**Verslag huishoudelijke elektrische installatie op laagspanning en zeer lage spanning****Algemeen:**

Referentie: 009-20261021-04	Datum controle: 21/10/2026
Keurder: 009

Eigenaar:	Onbekend	EAN-code:	541448820059386092
Adres installatie:	Bakestraat 23, 3140 - Keerbergen	Nummer teller(s):	1sag3200454007
		Distributienetbeheerder installatie:	Fluvius
Datum uitvoering installatie:	☒ Vóór 01/10/1981 ☐ Tussen 01/10/1981 en 01/06/2020 ☐ Vanaf 01/06/2020		
Type:	☒ Wooneenheid ☐ Niet-huishoudelijk ☐ PV ☐ Batterij ☐ Laadpaal

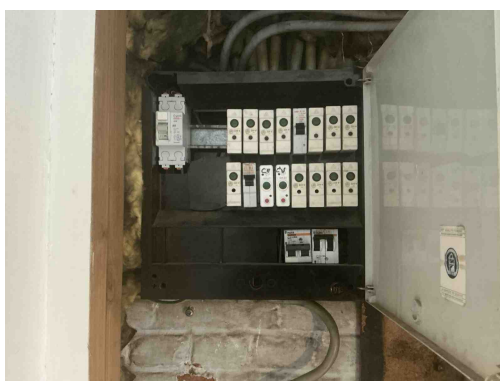
B17 - De voedingsspanning is niet op elk bord vermeld (Boek 1: 3.1.3.3).

D08 - De nodige markeringen op de beveiligingstoestellen ontbreken of zijn onleesbaar (Boek 1: 5.3.5.5).

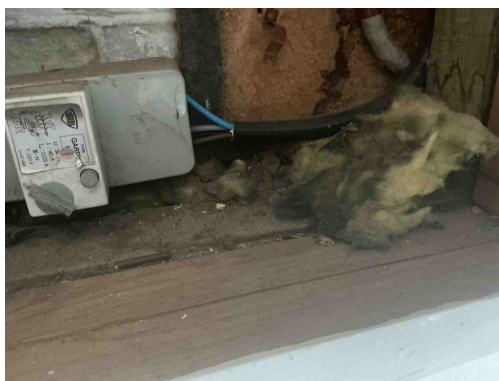
B32 - Het elektrisch verdeelbord in een huishoudelijke ruimte voldoet niet aan de materiaal vereiste, o.a. onbrandbaar, niet-hygroscopisch materiaal gemaakt zijn dat een voldoende mechanische weerstand biedt (Boek1: 5.3.5.1).

C21 - Het gebruik van geleiders van het type VOB, zonder bijkomende afscherming is niet toegestaan (Boek 1: 5.2.9.6).

D25 - De verbindinginstallaties en/of de beveiligingstoestellen (veiligheden, vermogensschakelaars, differentieelstroombeveiligingsinrichtingen...) moeten op steunpanelen gegroepeerd en gemonteerd zijn in één of meer schakel- en verdeelborden. (Boek 1: 5.3.5.1)

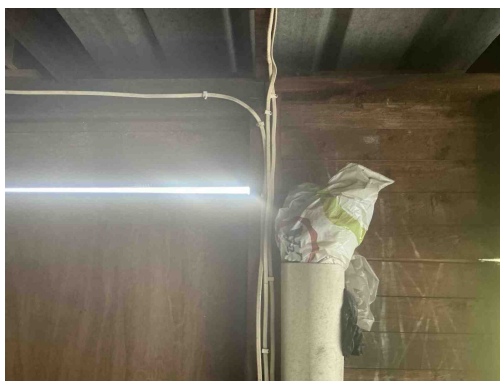
T10 - Bepaalde contactdozen en/of schakelaars zijn niet degelijk bevestigd (Boek 1: 1.4.1.3).

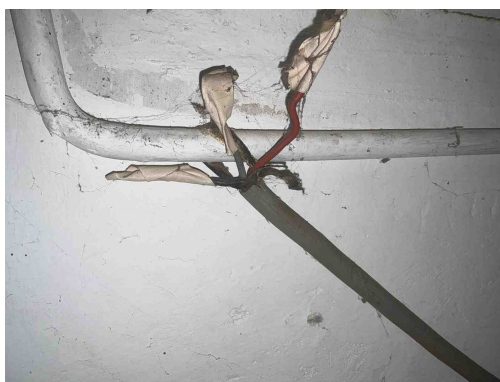
C27 - Het gebruik van geleiders van het type VTLMb (côte-à-côte) is niet toegestaan (Boek 1: 1.4.2.1).

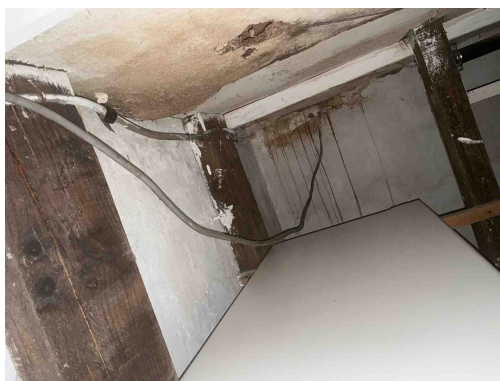
C28 - Niet gebruikte leidingen onder spanning zijn niet op een degelijke manier geïsoleerd of verwijderd (Boek 1: 4.2.1.1).

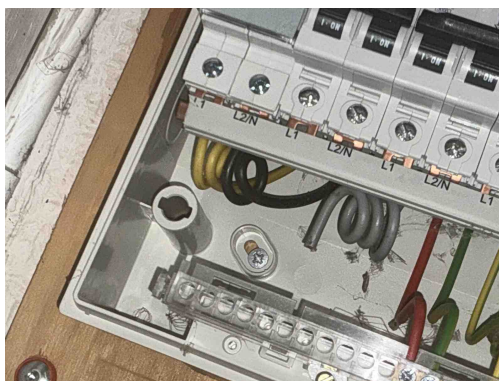
C13 - Onvoldoende bevestiging van de leiding(en) (Boek 1: 5.2.9.5).

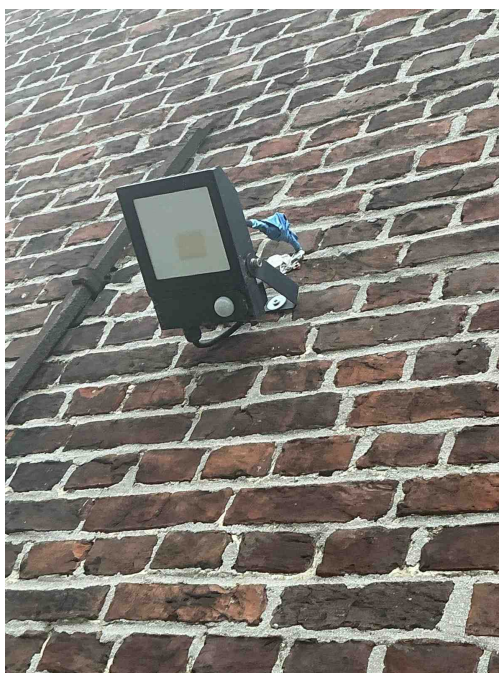
T21a - Het elektrisch materieel is niet geplaatst volgens de voorschriften van de fabrikant/ regels van goed vakmanschap. (Boek 1: 1.4.1.3) Oa ophangvrijen elektrisch verdeelbord niet afgedekt. Zie klasse II toestel.

T21b - Het elektrisch materieel is niet geplaatst volgens de voorschriften van de fabrikant/ regels van goed vakmanschap. (Boek 1: 1.4.1.3) Oa kamgeleider niet afdoende afgedekt aan uiteinden. Zie kans op rechtstreekse aanraking plaatsingsfiche fabrikant.

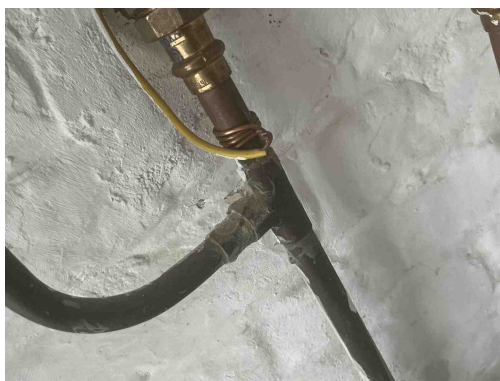
C26 - De verbindingen zijn niet gebeurd in borden, in aftakdozen, aan de klemmen van contactdozen, schakelaars of in de verlichtingstoestellen (Boek 1: 5.2.6.1).

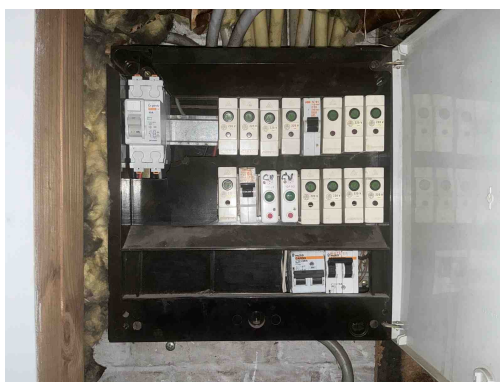
E02 - De hoofdequipotentiale verbindingen zijn onvolledig (Boek 1: 4.2.3.2).
